A continuación, entrego argumentos para concluir que algunas de las observaciones que ingresé al SEIA el 15 de abril de 2022 no fueron adecuadamente consideradas en el EIA del proyecto “Centro Logístico Lo Aguirre”:

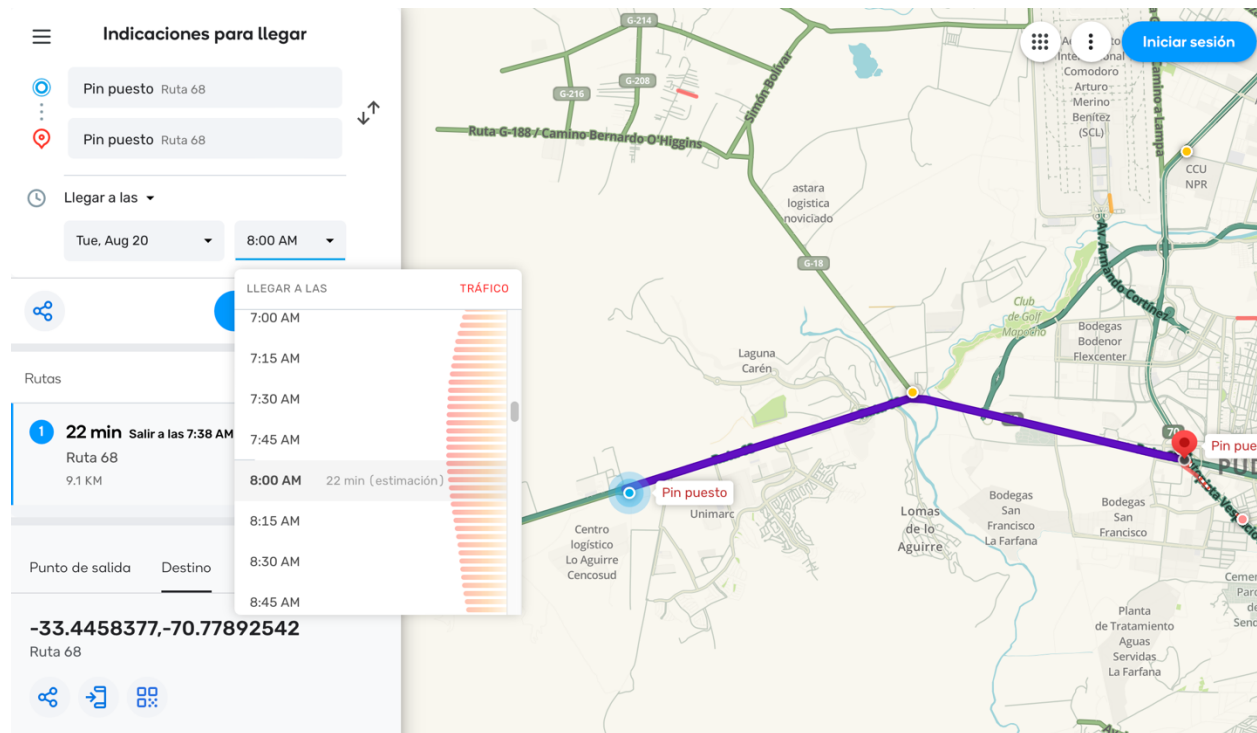
Adicionalmente, en el anexo digital del estudio de movilidad actualizado (carpeta “Salidas TdeD”) se observa que en los escenarios de los años 2022 y 2025, la Ruta 68 tiene niveles de congestión que provocan que no todo el flujo vehicular pueda ser asignado en los horarios modelados debido a la existencia de colas vehiculares. Esto queda representado por el parámetro “Queue reduction factor” (QRF) que es el cociente entre el flujo asignado y flujo total modelado. El parámetro en 2022 tiene valores de hasta 0,85 y hasta 0,77 en 2025, lo que significa que en el primer caso no se pudo asignar el 15% del flujo y en el segundo el 23%. Como se explica en el manual de SATURN, esto se traduce en que las demoras calculadas corresponden a las generadas por el 85% y el 77% del flujo en algunos arcos de la Ruta 68, ver siguiente cita del manual:

Las situaciones descritas en b) y c) tienen como resultado práctico una sobreestimación de la velocidad promedio de circulación (y una subestimación de los tiempos de desplazamiento) en la Ruta 68 en el modelo presentado por el titular, lo que se puede verificar con los datos de Waze. Según esa aplicación, la velocidad promedio en el tramo “Desnivel Lo Aguirre-Vespucio Norte” en sentido poniente-oriental es de 25 km/h en Punta Mañana (22 minutos para recorrer 9 km). En cambio, según la Tabla 235 de la Adenda N°1 la velocidad promedio modelada es de 53 km/h para la Situación Base de 2025, **el doble de lo que debería ser.**
